Modulo per la presentazione delle osservazioni per i piani/programmi/progetti sottoposti a procedimenti di valutazione ambientale di competenza statale

ID: Codice procedura (ID_VIP/ID_MATTM): 12691

“Progetto di un impianto eolico denominato “Pitigliano” ubicato nei comuni di Pitigliano (GR) e Sorano (GR) costituito da 20 (venti) aerogeneratori di potenza nominale 7,0 MW per un totale di 140,0 MW con relative opere connesse ed infrastrutture indispensabili”

IMMAGINE n 5. Mappa eolici elaborata dall'Associazione Amici della Terra. La mappa evidenzia il cumulo degli impianti tra Lazio e Toscana.

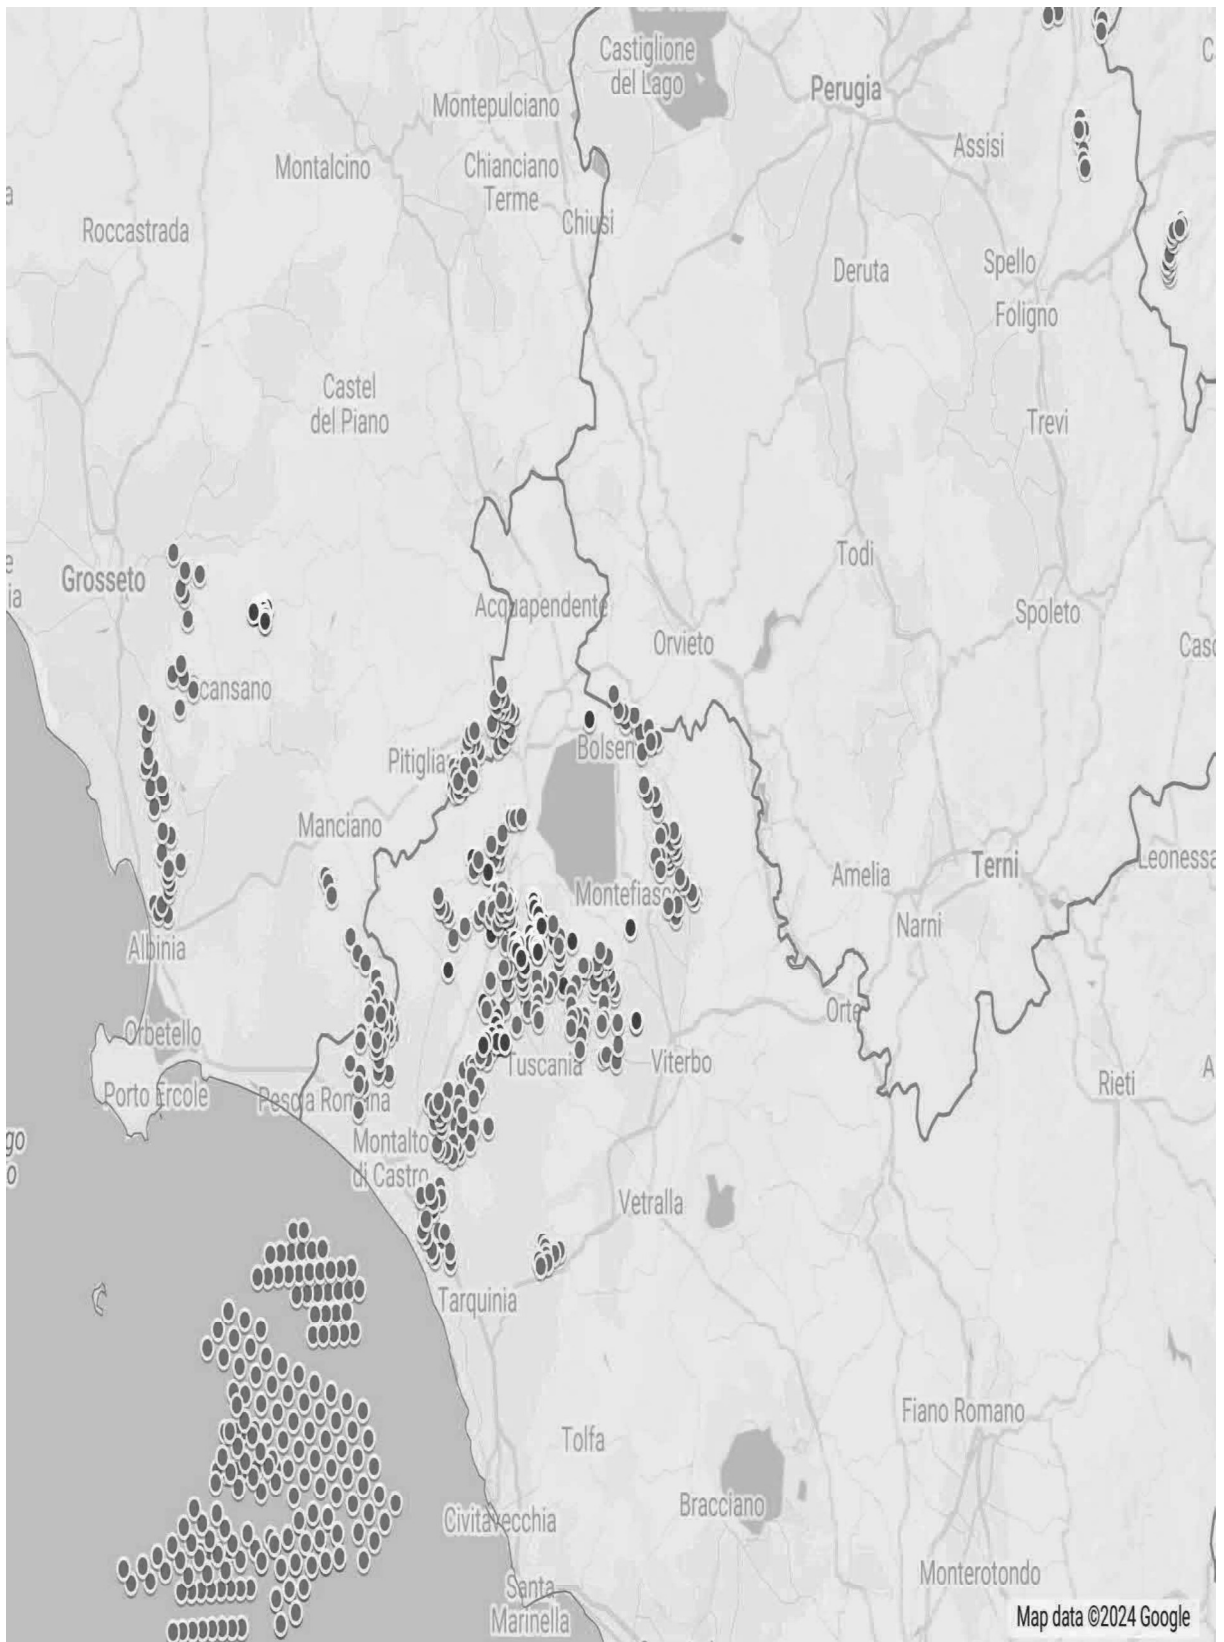
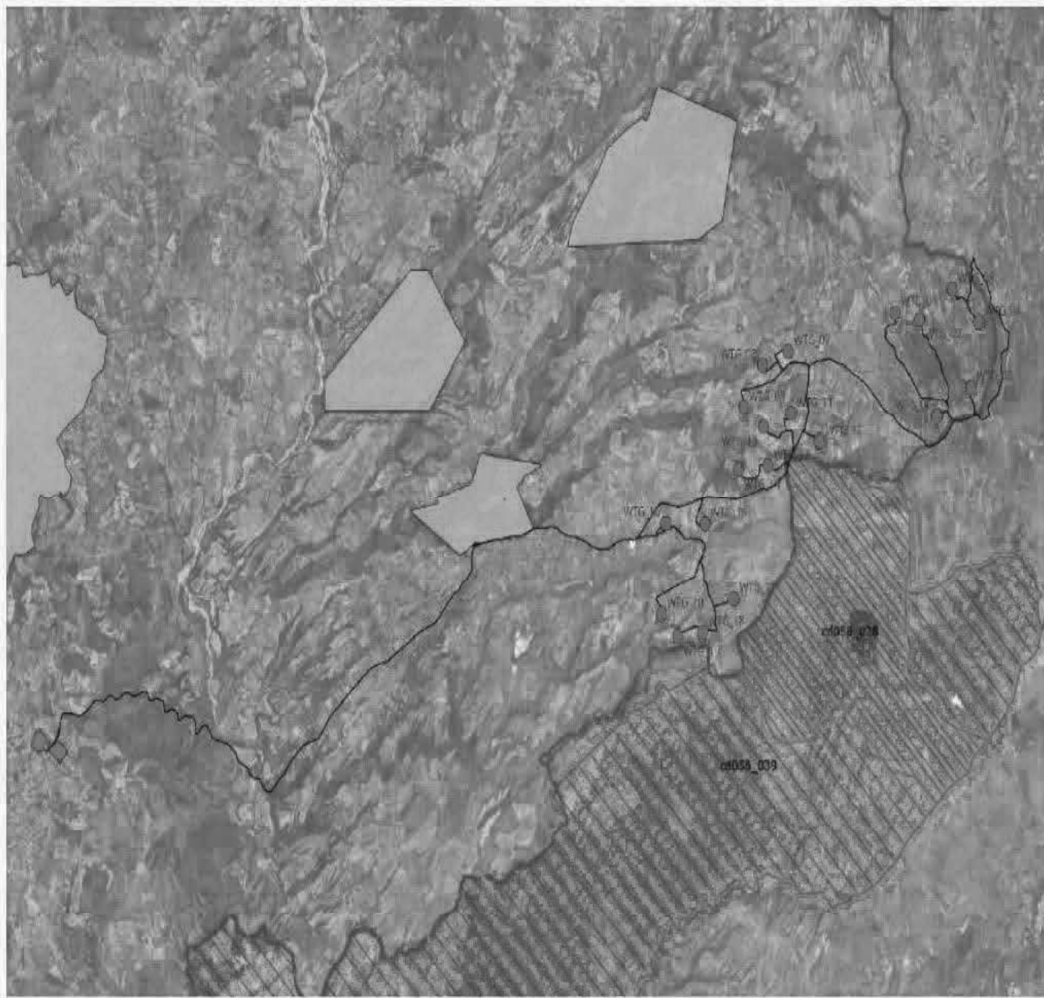
Riguardo al cumulo degli impianti FER, le mappe prodotte dalla proponente riguardano, come già evidenziato, soltanto una parte molto piccola degli impianti FER dell'area intermedia e vasta e in particolare di quelli eolici che contribuiscono a creare un notevole cumulo e la saturazione del territorio tosco laziale. Riguardo al cumulo dei soli impianti eolici si riporta la mappa dell'intervisibilità degli impianti eolici elaborata dall'Associazione nazionale “Amici della Terra”.

IMMAGINE n. 7 Mappa della intervisibilità degli impianti eolici elaborata dall'Associazione nazionale Amici della Terra. La mappa non è aggiornata comunque rende molo bene dell'enorme impatto visivo creato dal cumulo degli impianti.

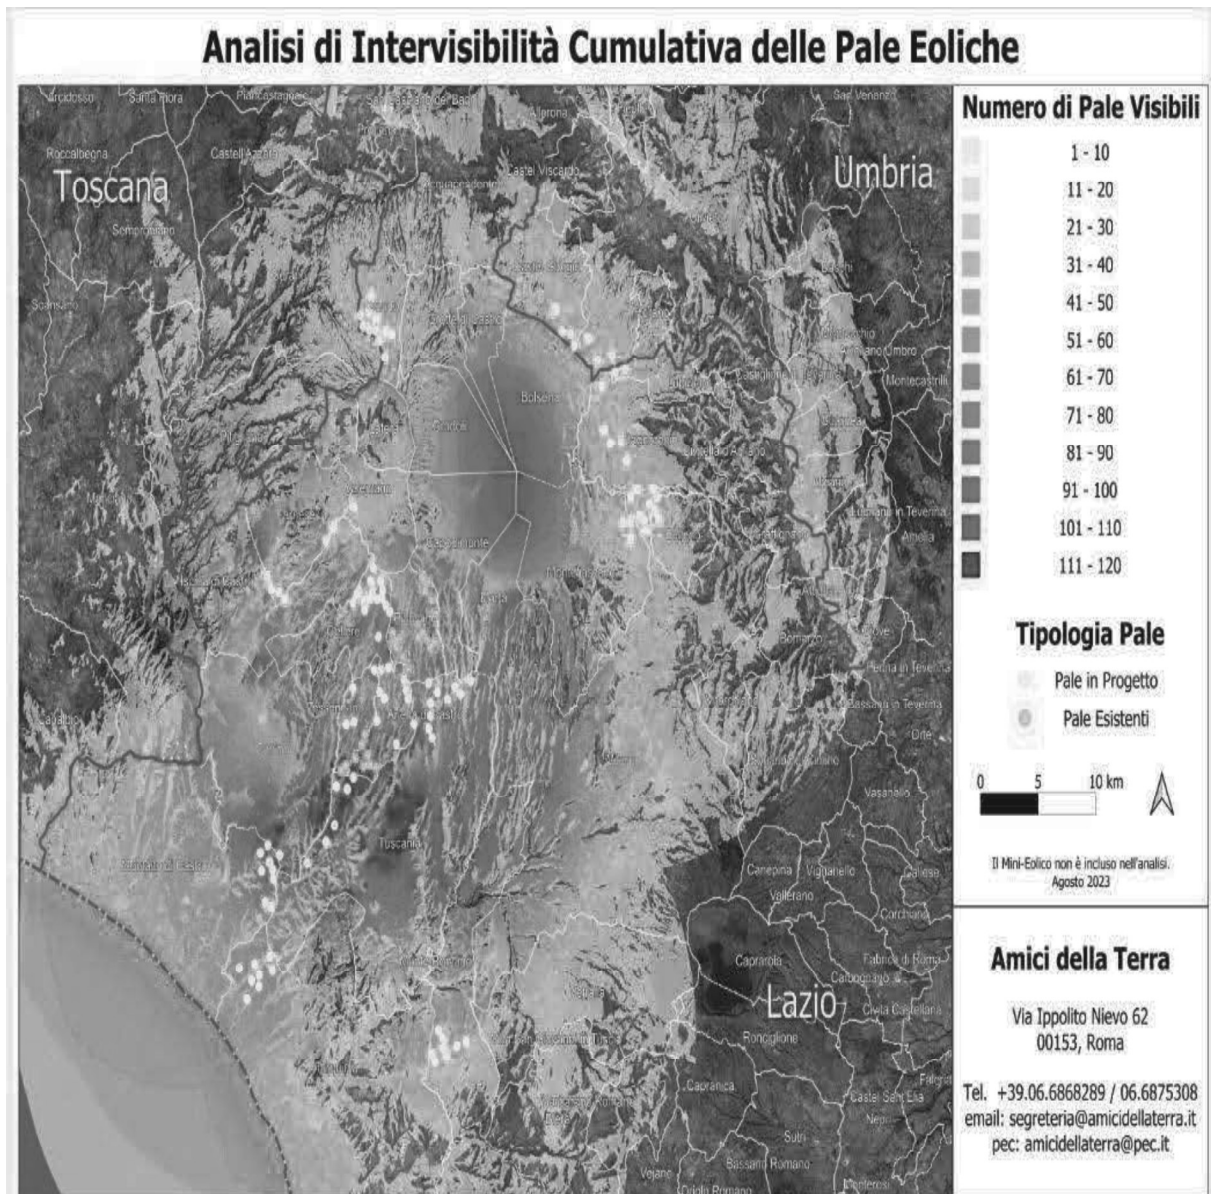
Se agli impianti eolici rappresentati qui sopra che non comprendono sia l'impianto eolico Pitigliano e le altre 14 pale del progetto eolico in verifica amministrativa sempre nel territorio di Pitigliano si aggiungono i migliaia di ettari (7000 fin'ora) di territorio occupato dagli impianti fotovoltaici e agrivoltaici e dalle altre tipologie appare chiaro il numero spropositato degli impianti FER nella bassa toscana e nella Tuscia.
